Keuringsverslag van een elektrische laagspanning- en zeer lage spanningsinstallatie

NIET CONFORM

Straatnaam Heidelaan
Huisnummer 15
Busnummer
Postcode 2580
Gemeente PUTTE
Land België

Controlebezoek van een huishoudelijke installatie volgens (KB 08/09/2019) - AREI Boek 1- 6.5. en 4.2.4.3.

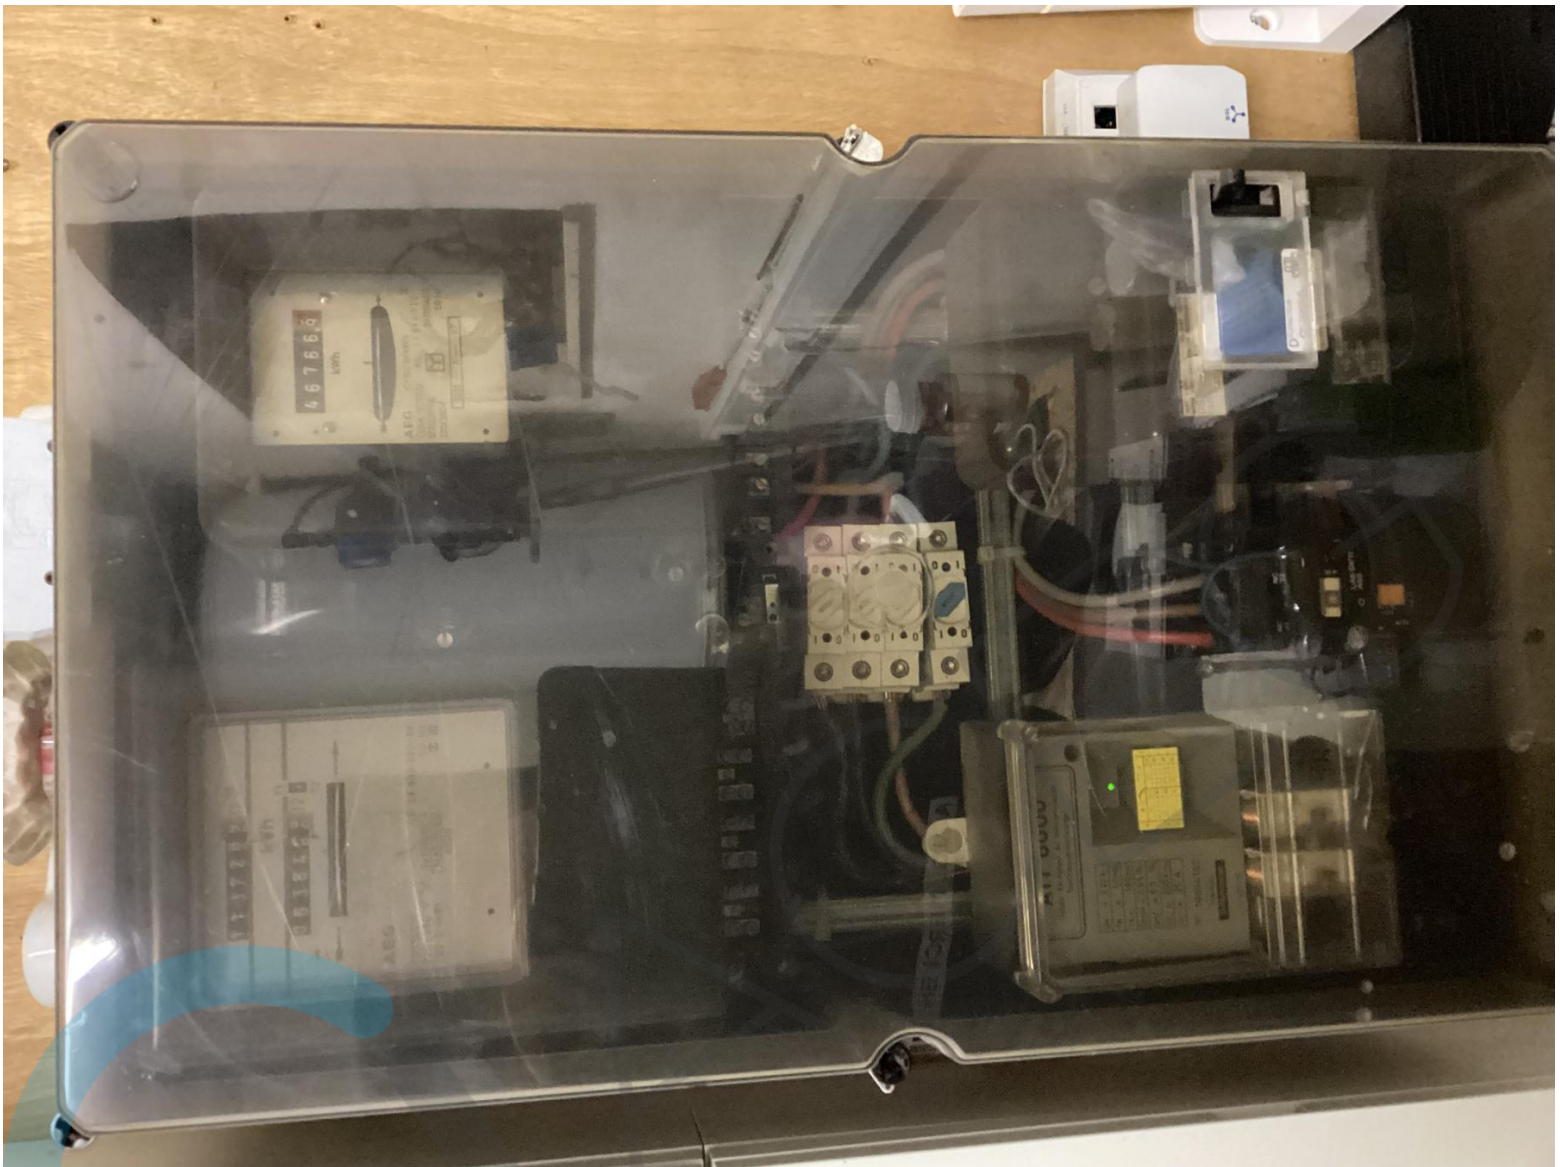
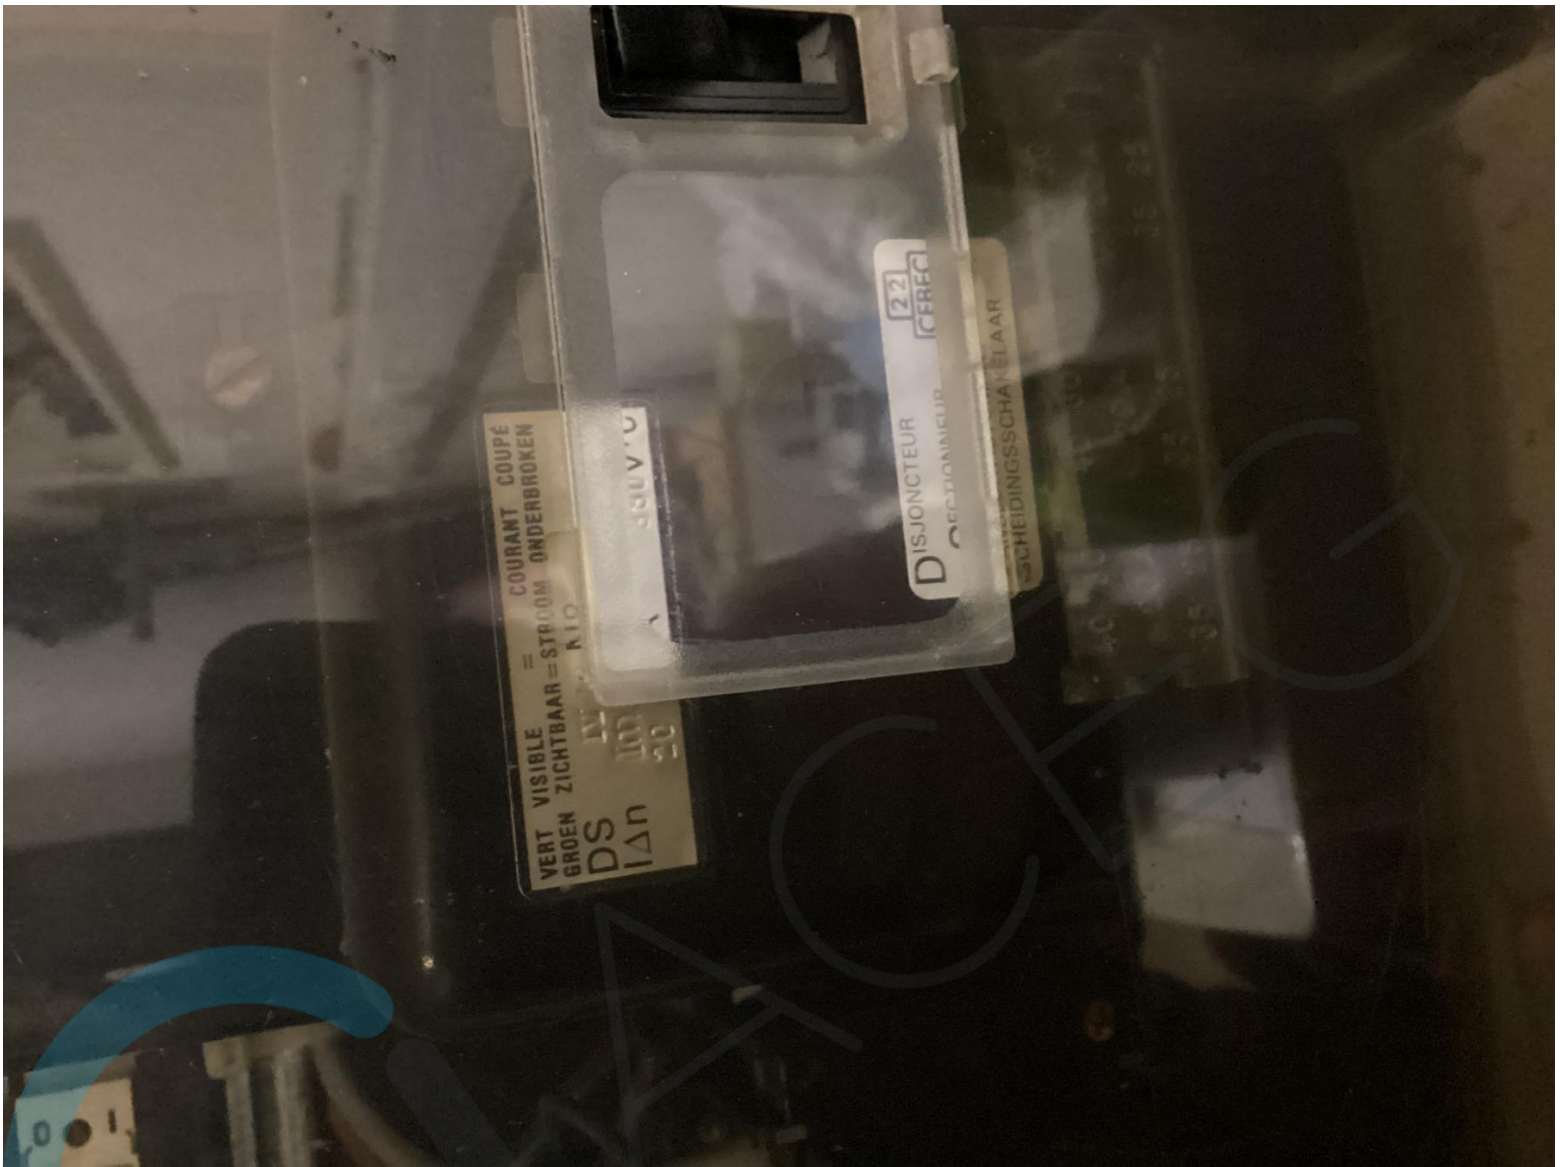
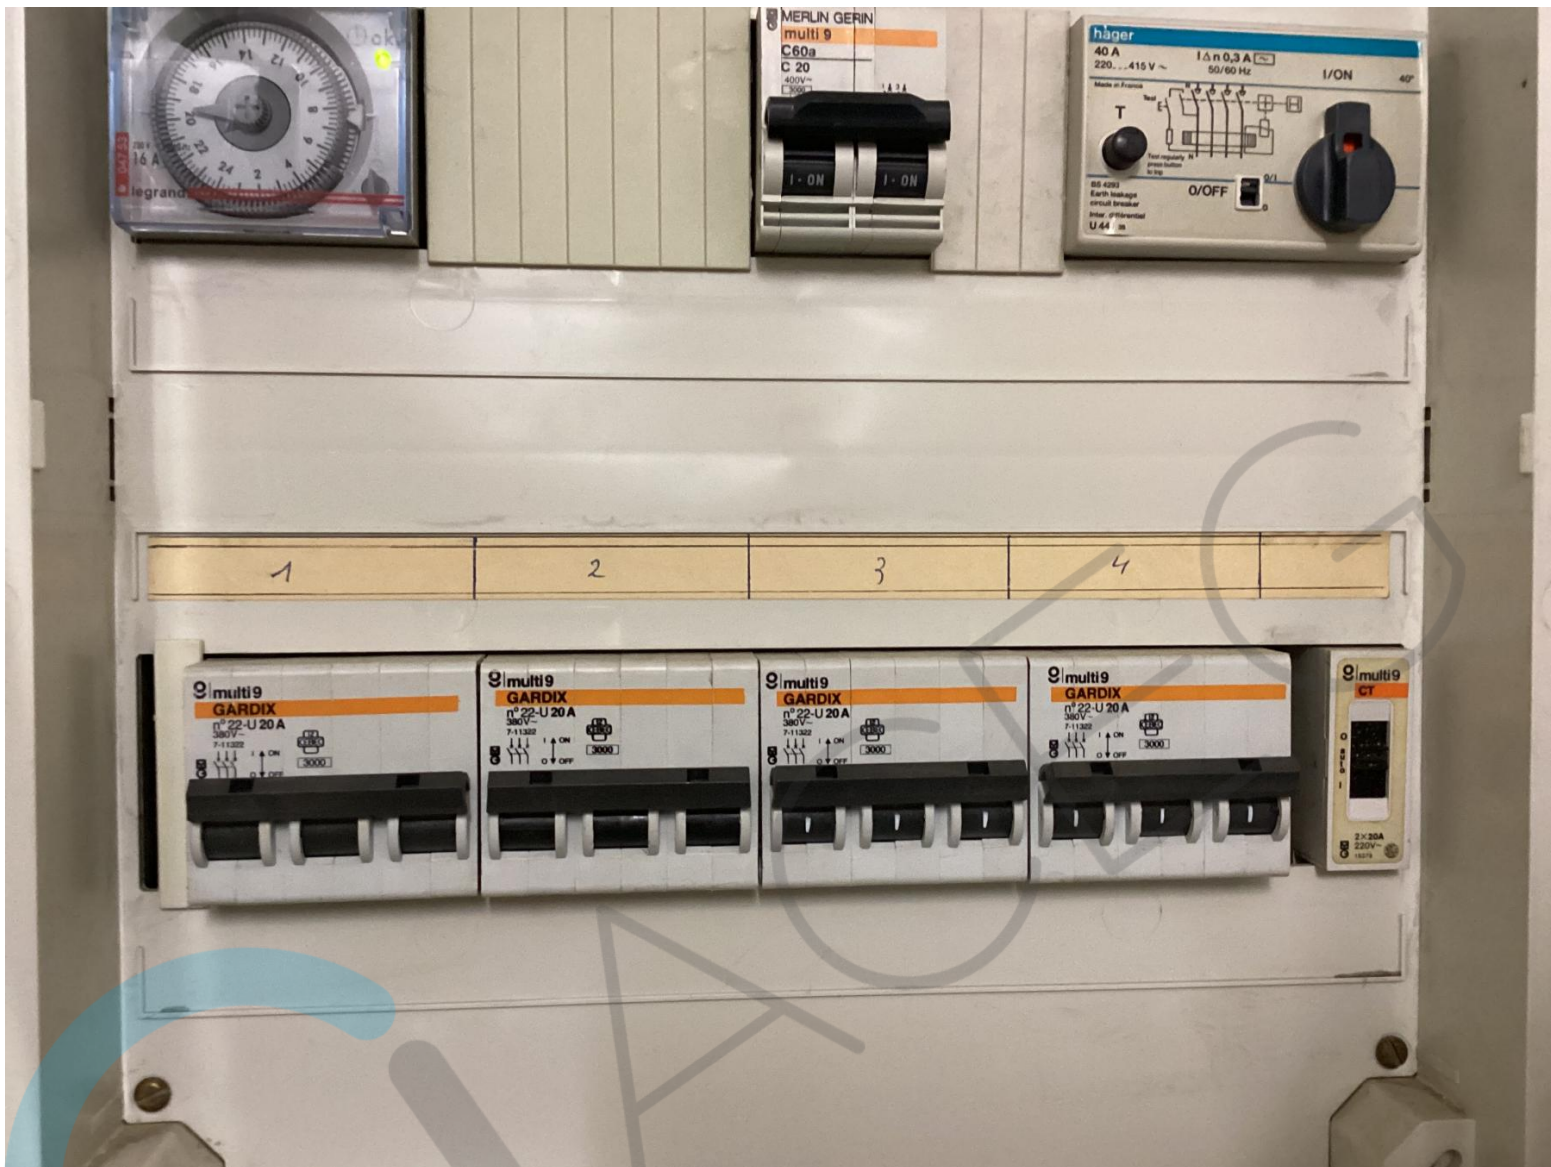
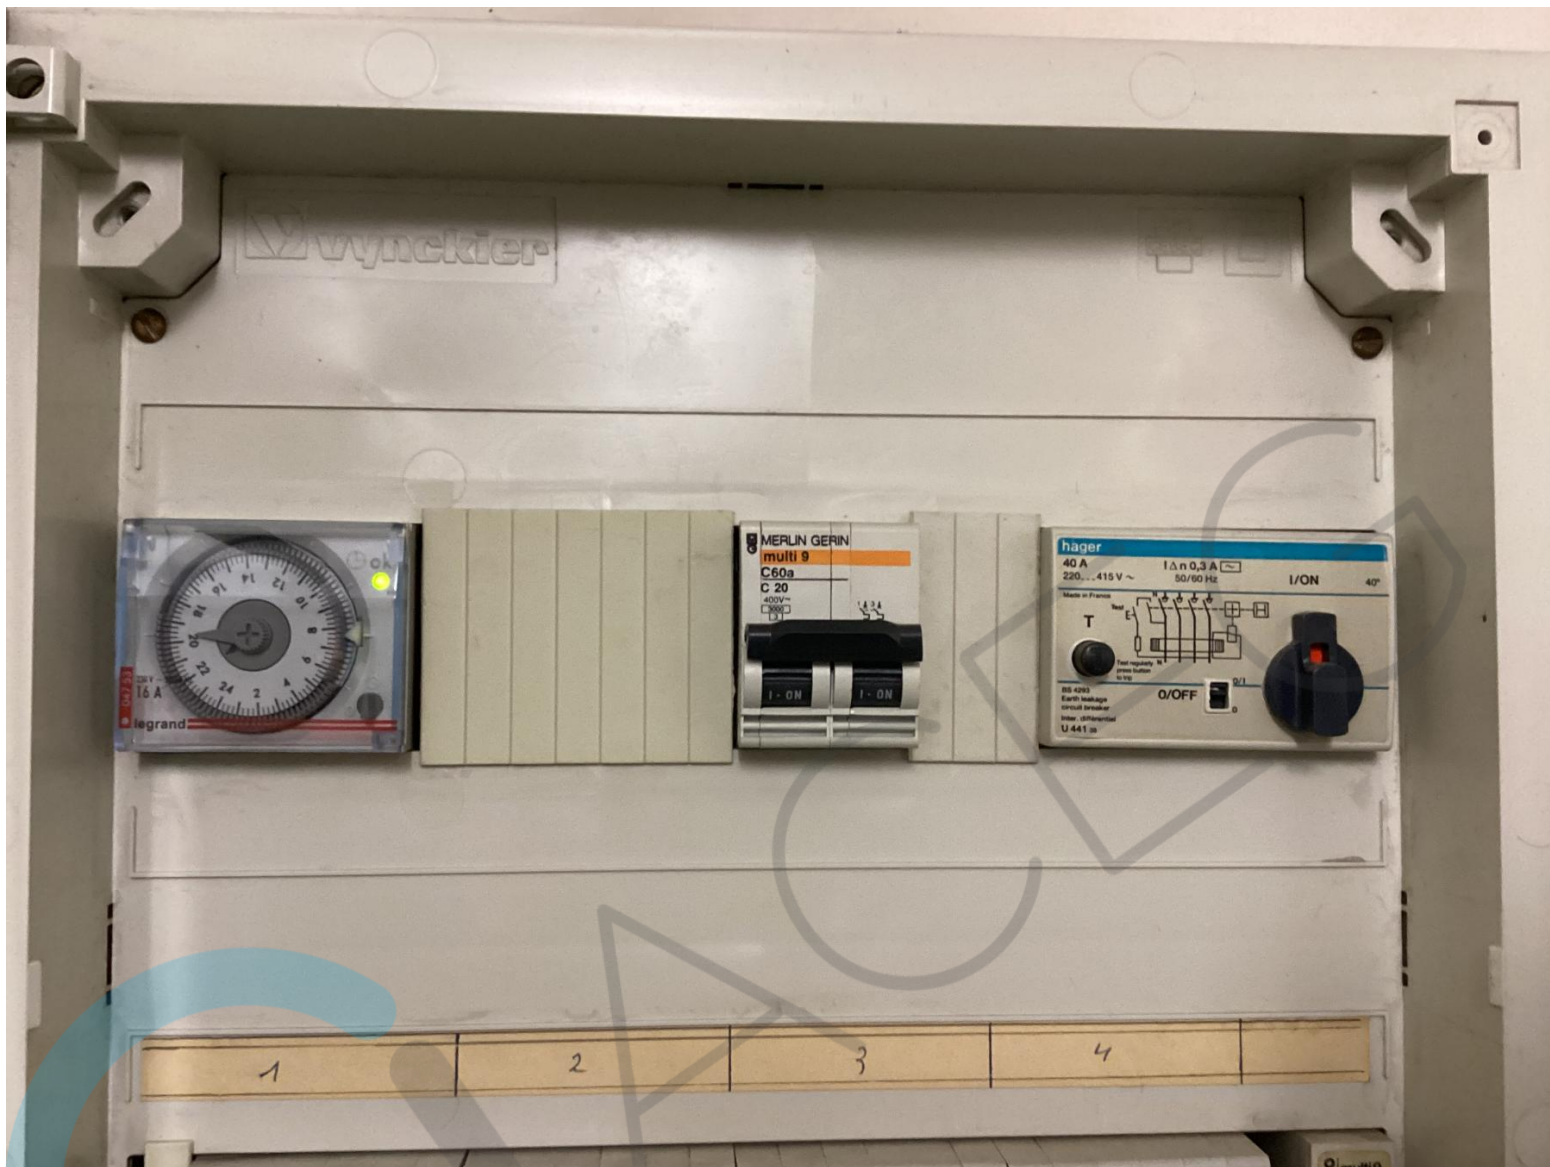
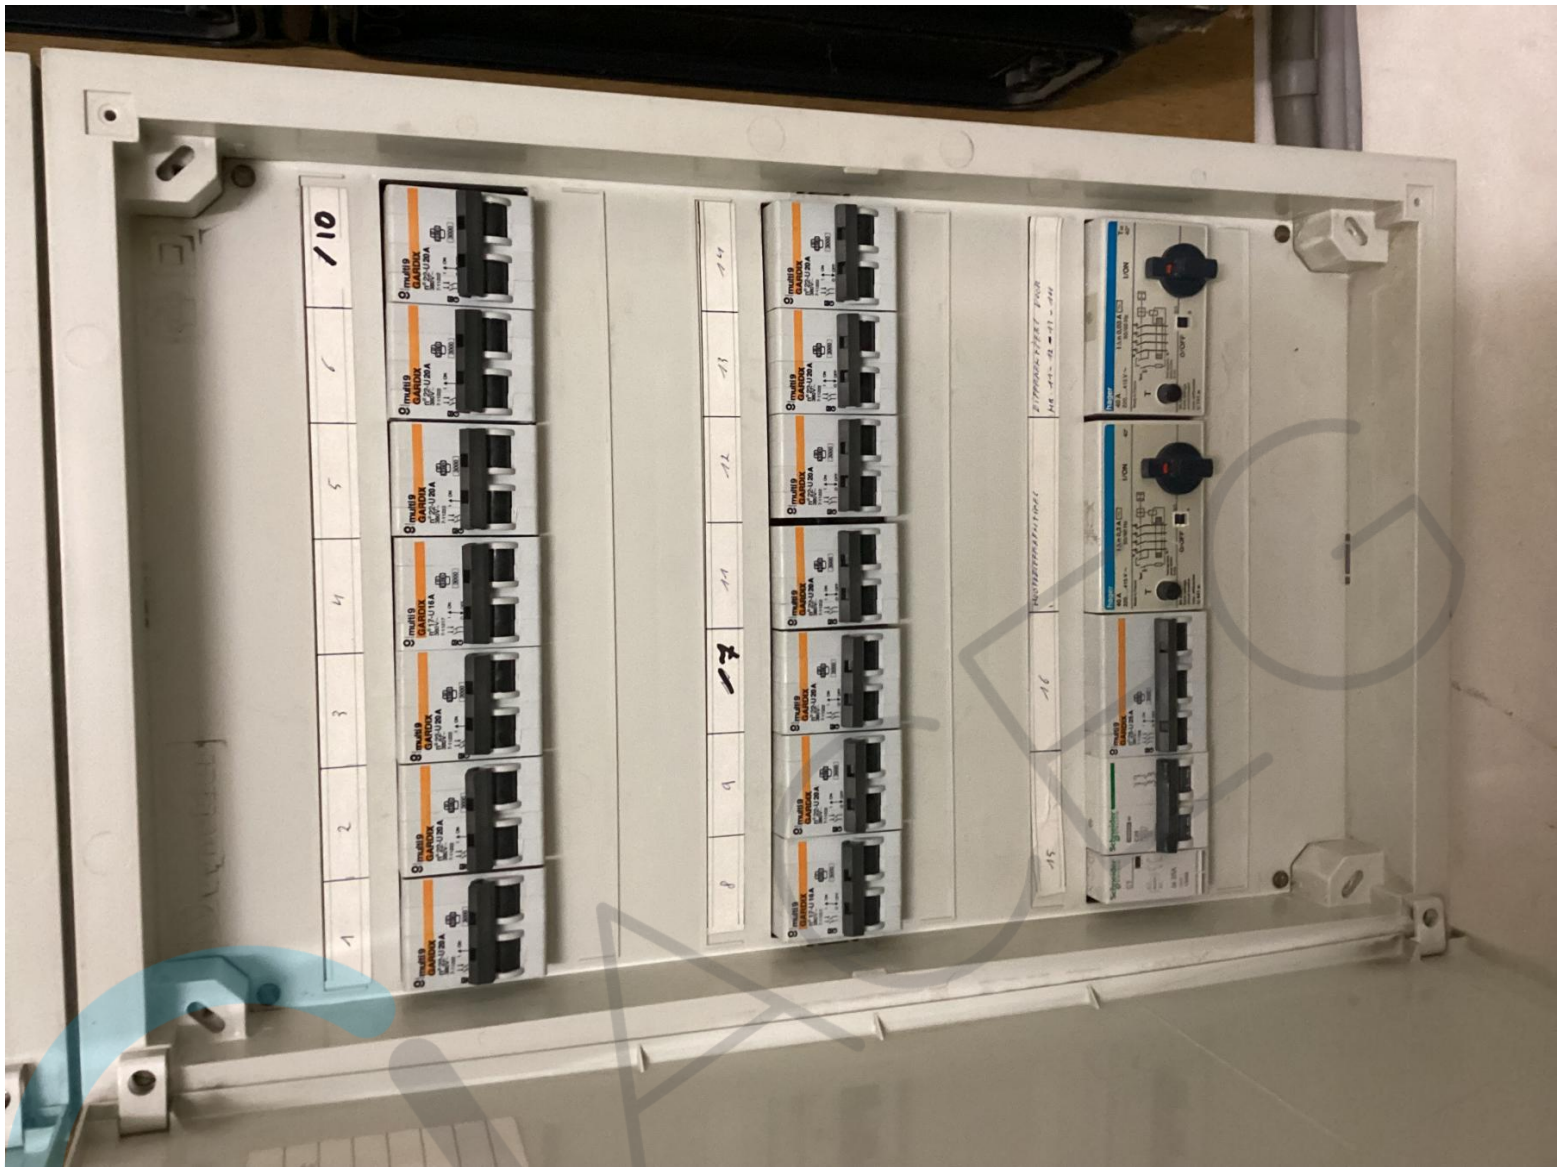
12.01 De waarde van de isolatieweerstand van één of meerdere stroombanen is kleiner dan 0,5M ohm Zie foto's (Boek 1 Onderafdeling 6.4.5.1.)
